嘉磐惠文

| 申請日期 | 年 月 日 | 戶別 | 15 樓 B 戶 |

客戶工程變更單

B戶 建築平面圖(套上層樑)

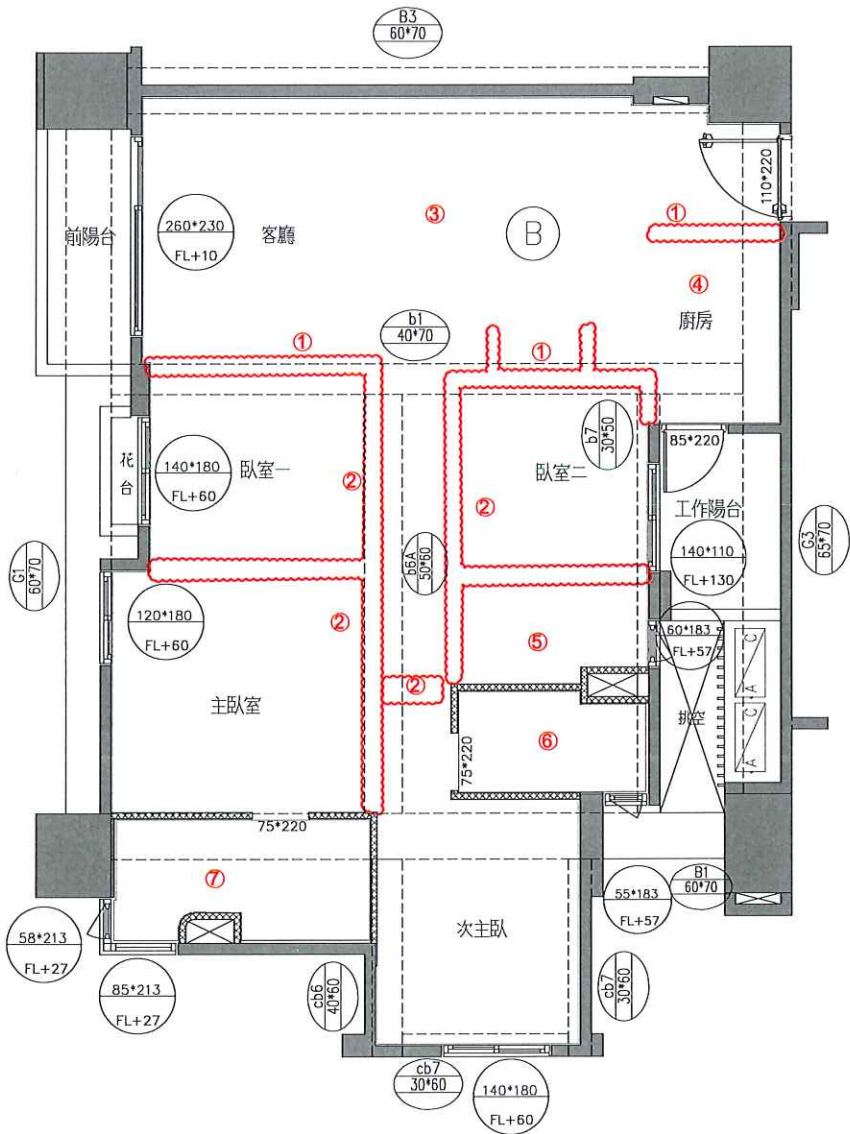
- 變更事項記錄：
- 1.輕隔間、油漆範圍變更
  - 2.臥室門框扇追減x4
  - 3.浴室外地坪變更包含
    - a.木地板全室追減
    - b.玄關、廚房地磚追減
    - c.降躁範圍變更
  - 4.廚房變更包含:
    - a.廚具、電器櫃(含設備)、壁磚、烤玻、天花板、立板、油漆、燈具x2追減
  - 5.客浴追減包含:
    - a.地磚、壁磚、天花板、油漆、廁所門框扇、淋浴門、門檻x2、衛浴設備(浴櫃、面盆、龍頭、除霧鏡、淋浴龍頭、馬桶、抽風機、燈具x3、轉角籃、置物架)追減
    - b.內牆油漆追加
  - 6.次主浴變更(防水不保固)包含:
    - a.地磚、壁磚、天花板、油漆、門框扇(不含門檻)、淋浴門、門檻、浴櫃、面盆、龍頭、除霧鏡、淋浴龍頭、抽風機、燈具x3、轉角籃、置物架)追減
    - b.馬桶變更主浴馬桶(點交)
  - 7.主浴變更(防水不保固)包含:
    - a.地磚、壁磚、天花板、油漆、門框扇(不含門檻)、除霧鏡、淋浴門(含門檻)、浴櫃、面盆、龍頭、淋浴龍頭、暖風機、燈具x3、轉角籃、置物架)追減
    - b.馬桶、浴缸(及配件)(點交)
- ※天花板追減樓上層管線外露，結構頂板不補油漆
- ※廚房牆面退烤玻壁磚改粉光不刷漆

地坪材質範圍示意平面圖

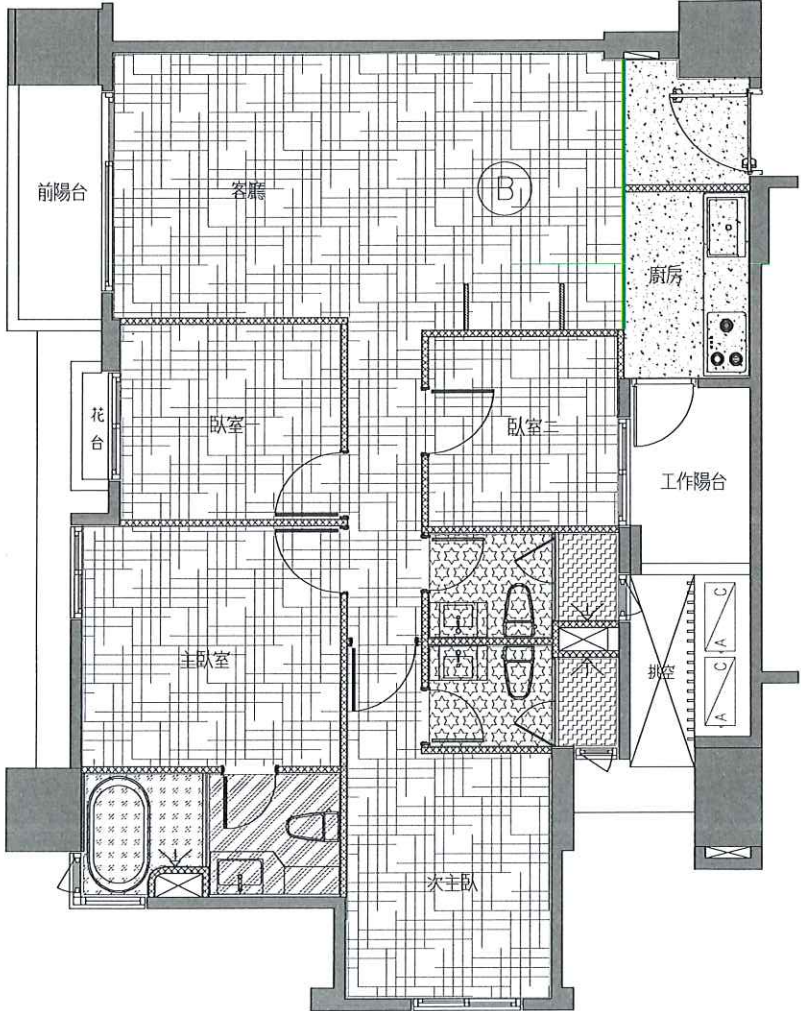
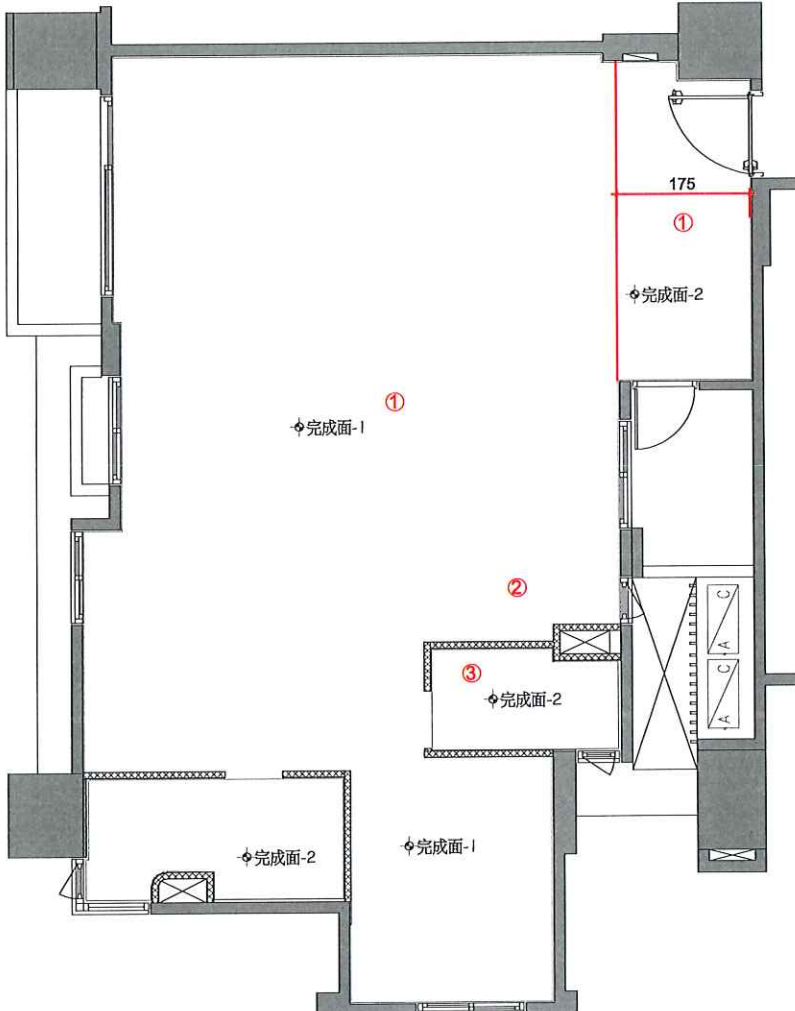
變更事項記錄：

1.浴室外地坪變更包含

a.木地板全室追減

b.玄關、廚房地磚追減

c.降躁範圍變更

2.客浴地壁磚追減

3.次主浴地壁磚追減

4.主浴地壁磚追減

B戶 天花板範圍示意平面圖(套上層樑)

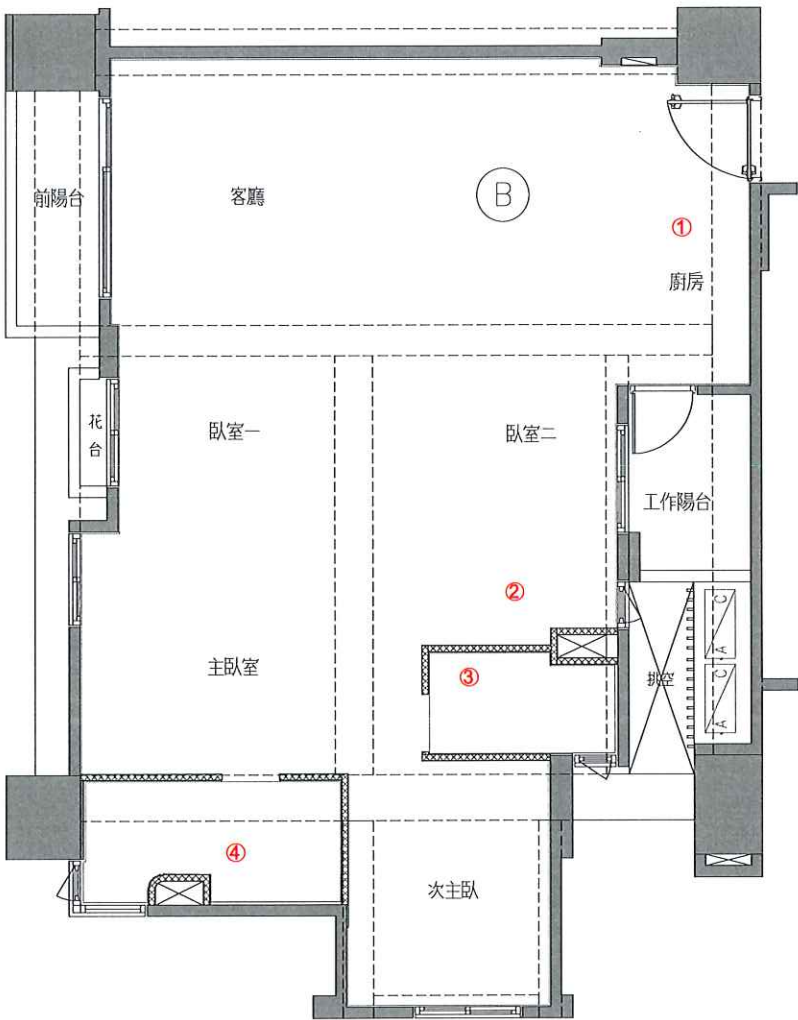
變更事項記錄：

- 1.廚房天花板、立板、油漆、壁磚、烤玻追減
- 2.客浴天花板、油漆追減
- 3.次主浴天花板、油漆追減
- 4.主浴天花板、油漆追減

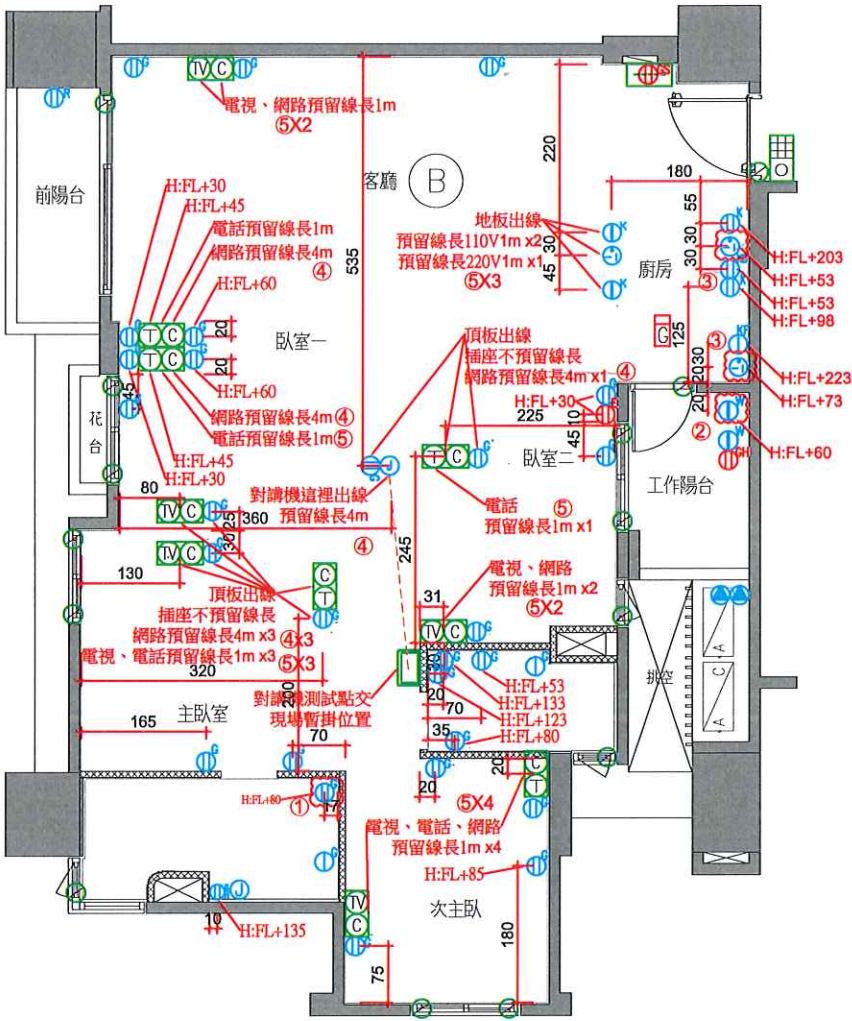
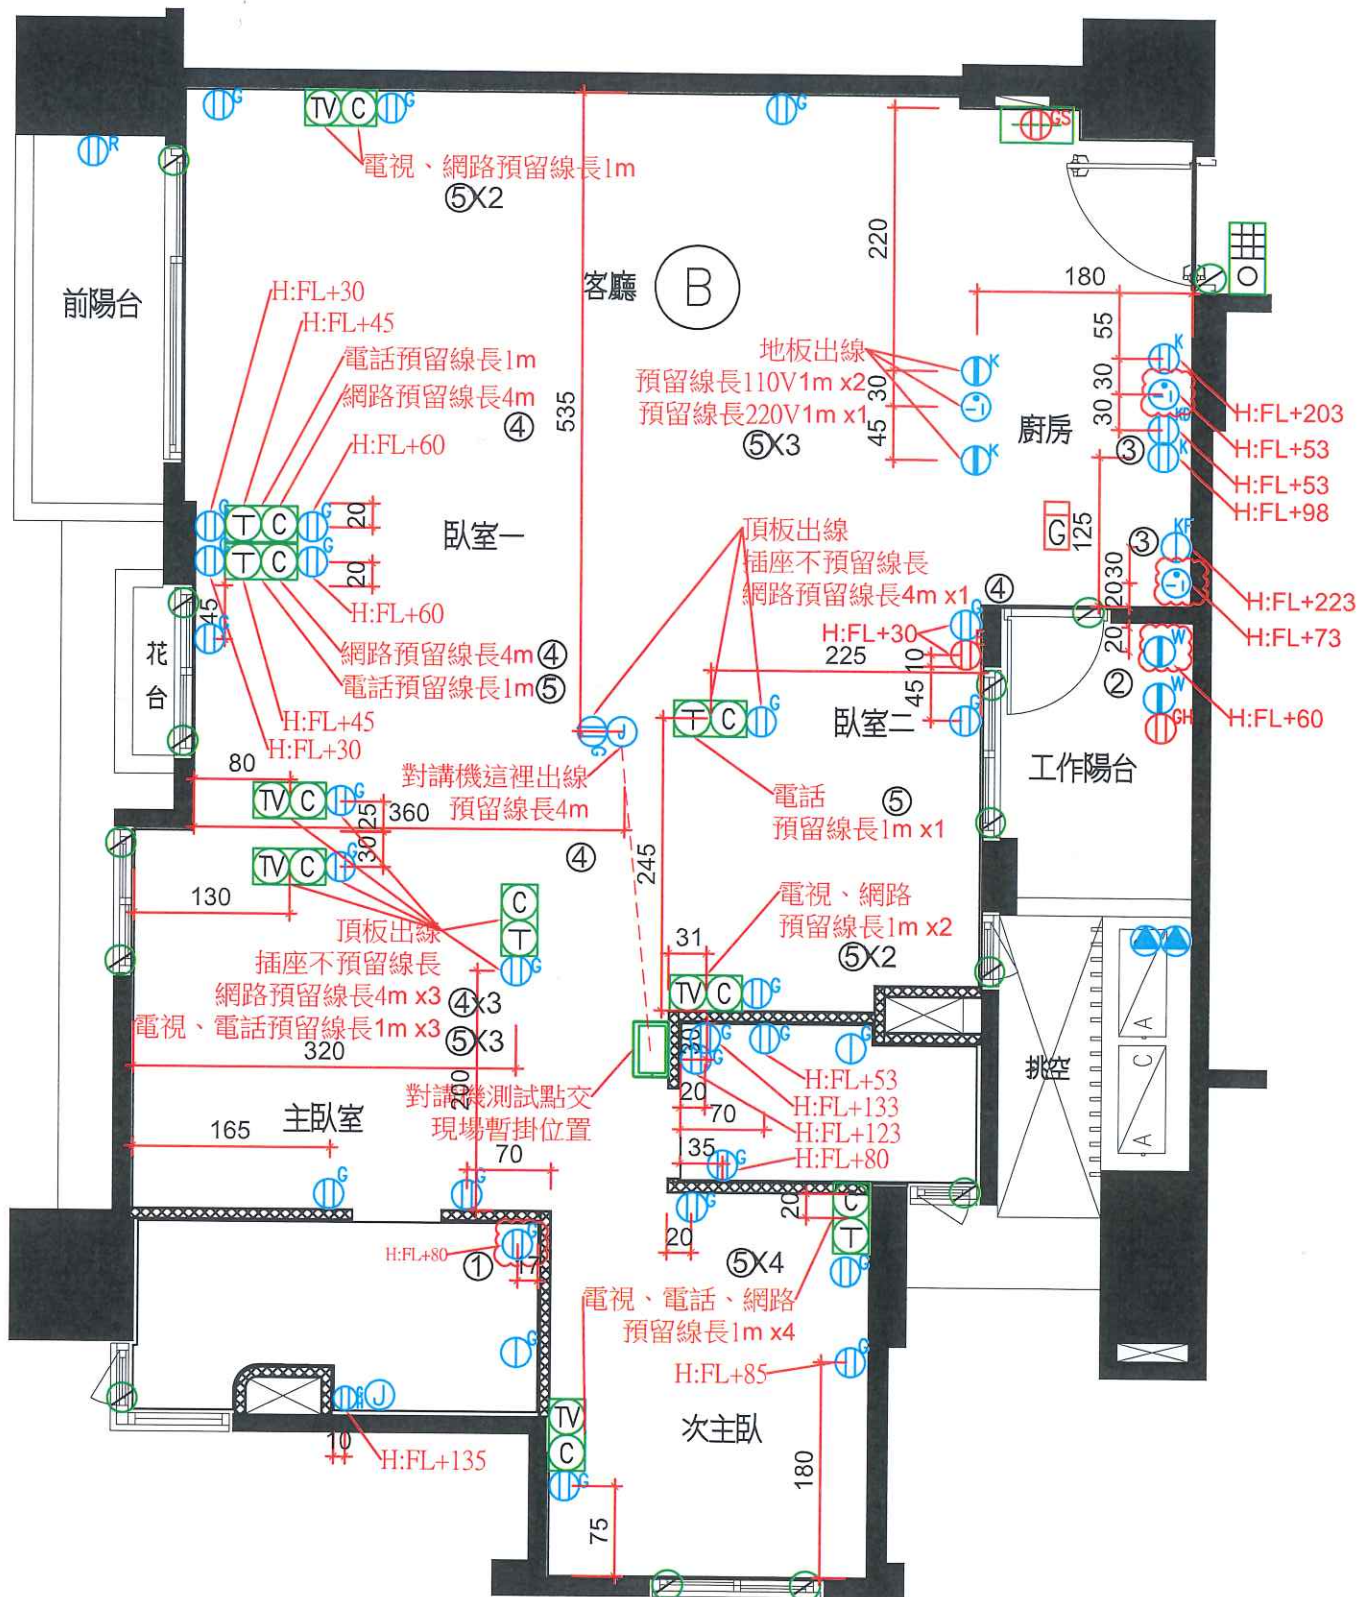
變更事項記錄：

- 1.110V插座追加x1
- 2.110V專迴追加x1
- 3.220V專迴追加x2
- 4.預留線長4m追加 x7
- 5.預留線長2m追加 x16
- 6.对鐵机移位

B戶 電燈開關及迴路示意圖(套上層樑)

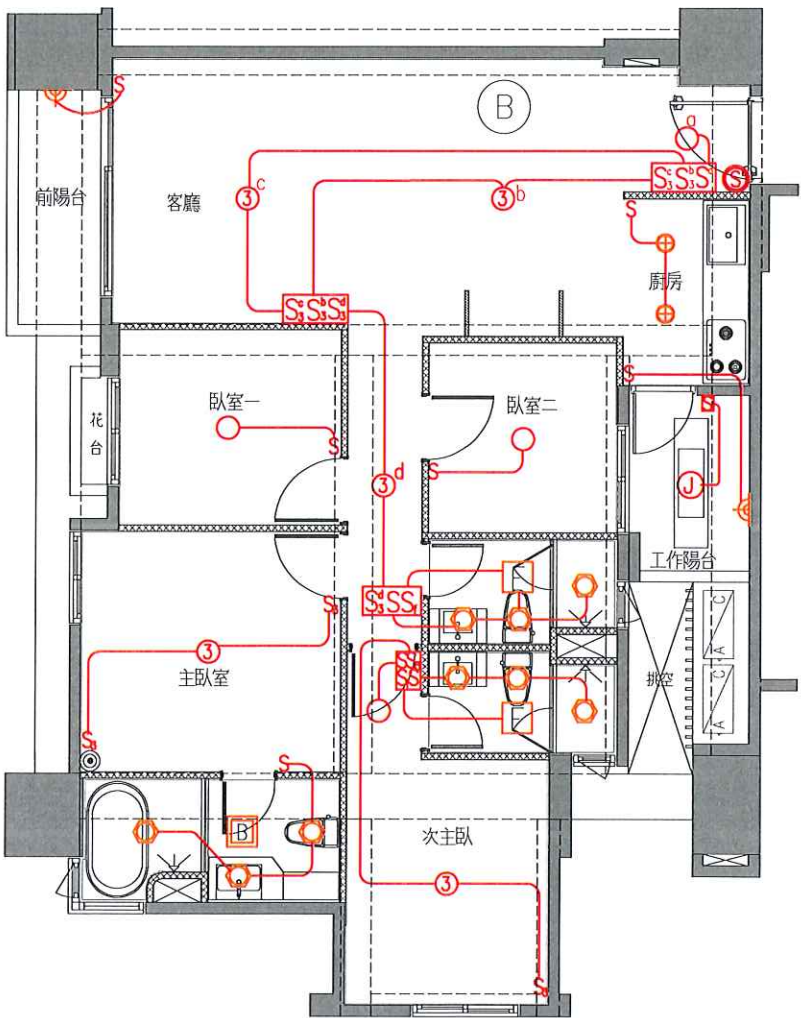
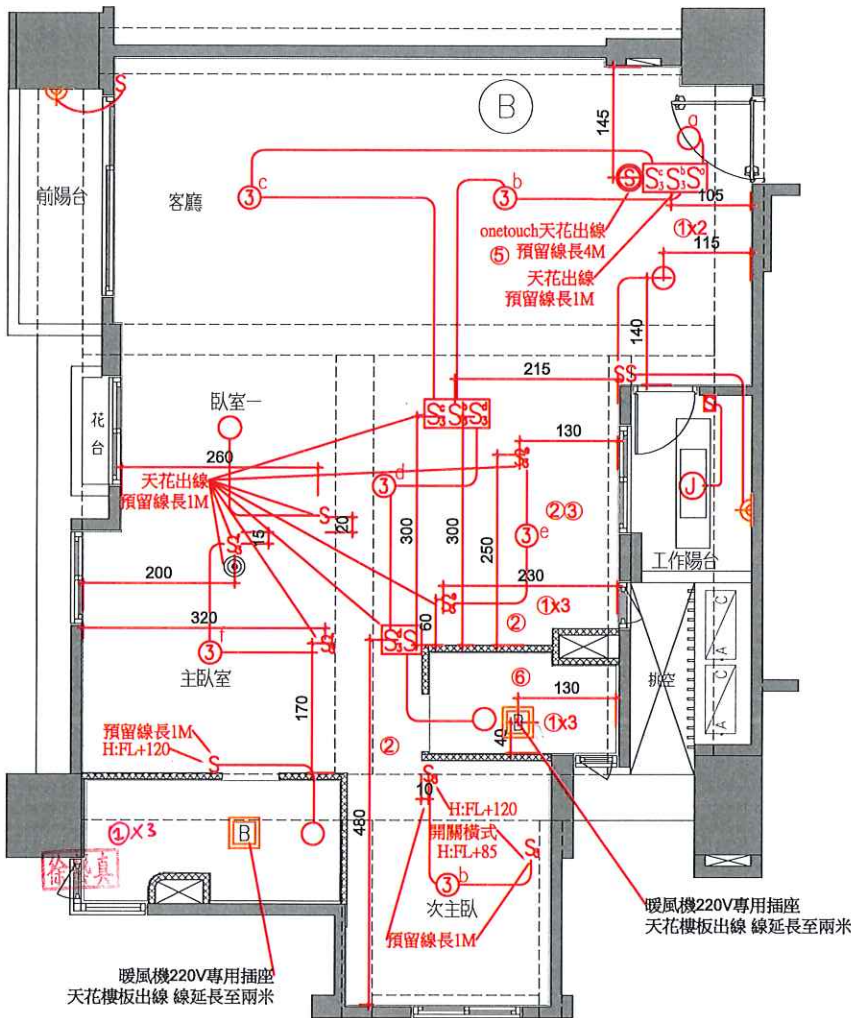
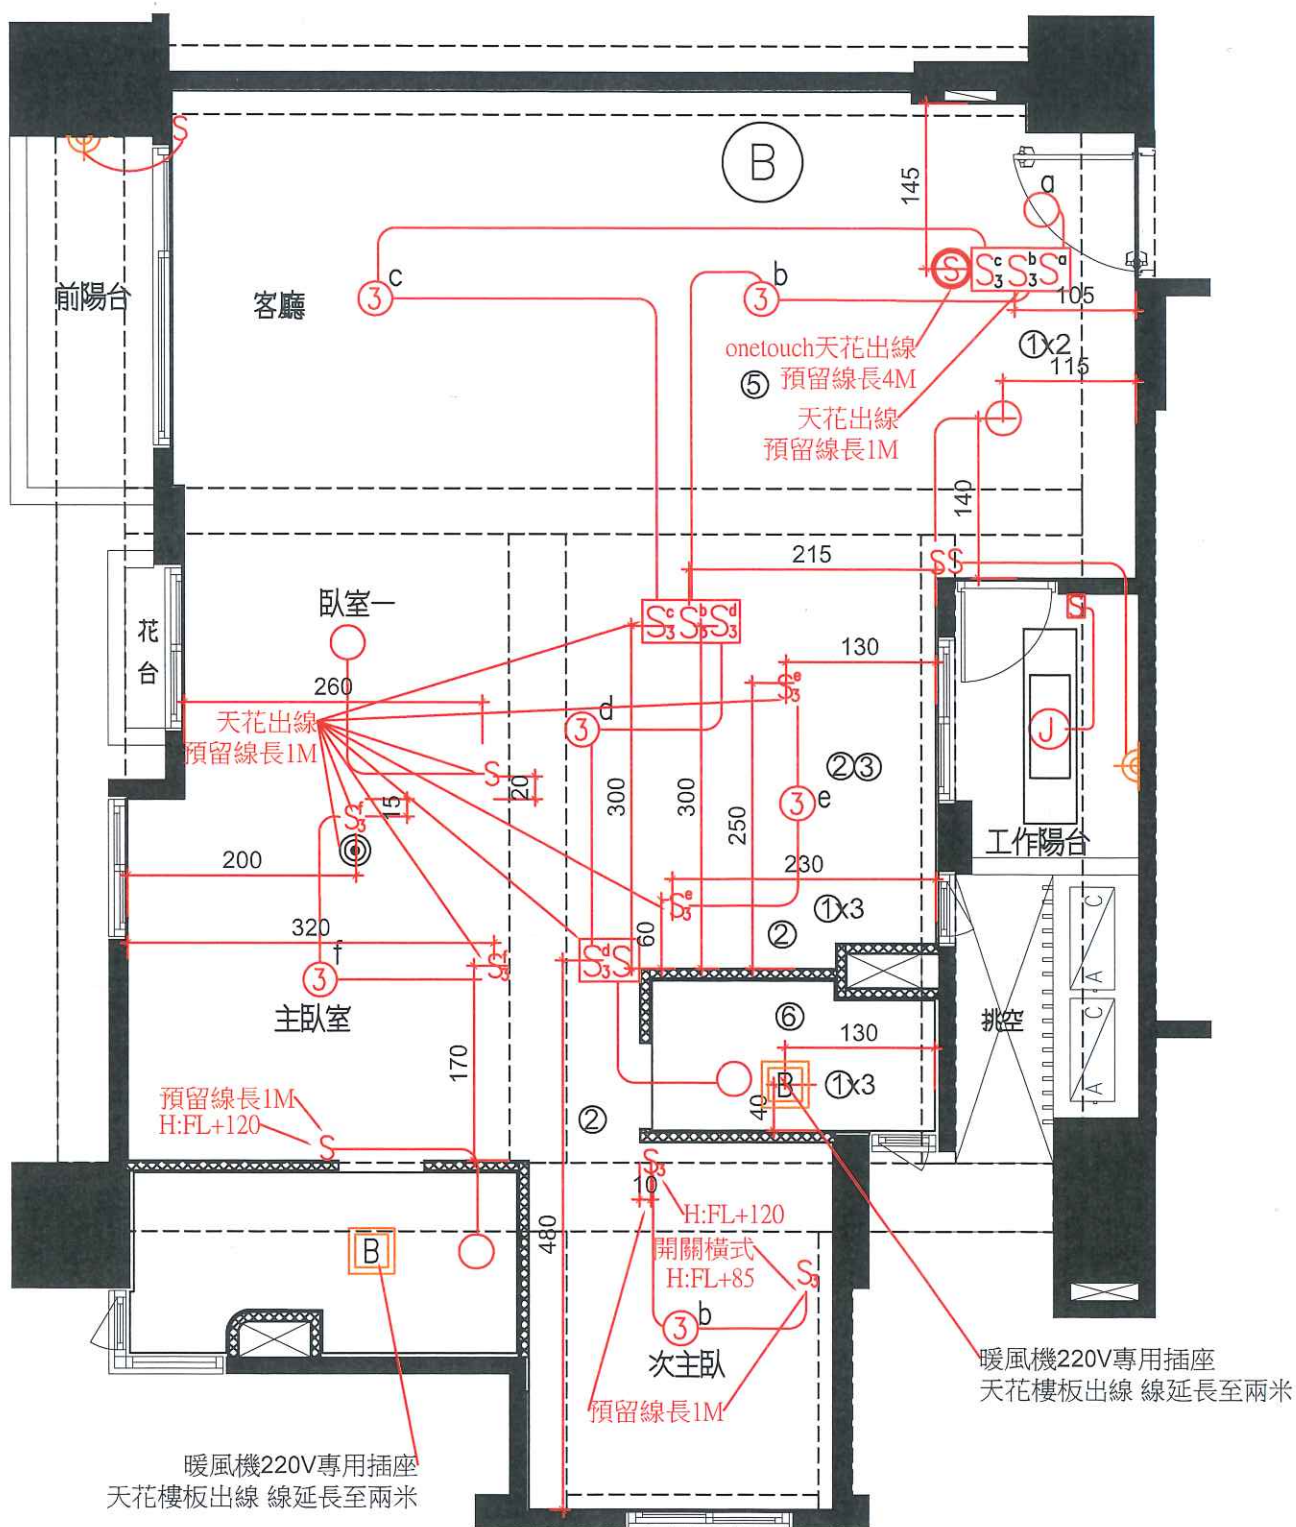
- 變更事項記錄：
- 燈具追減x8 x11
  - 單切追減x3
  - 雙切追加x1
  - 次主浴暖風機220V插頭追加
  - 預留線長4m追加 x1
  - 預留線長2m追加 x2
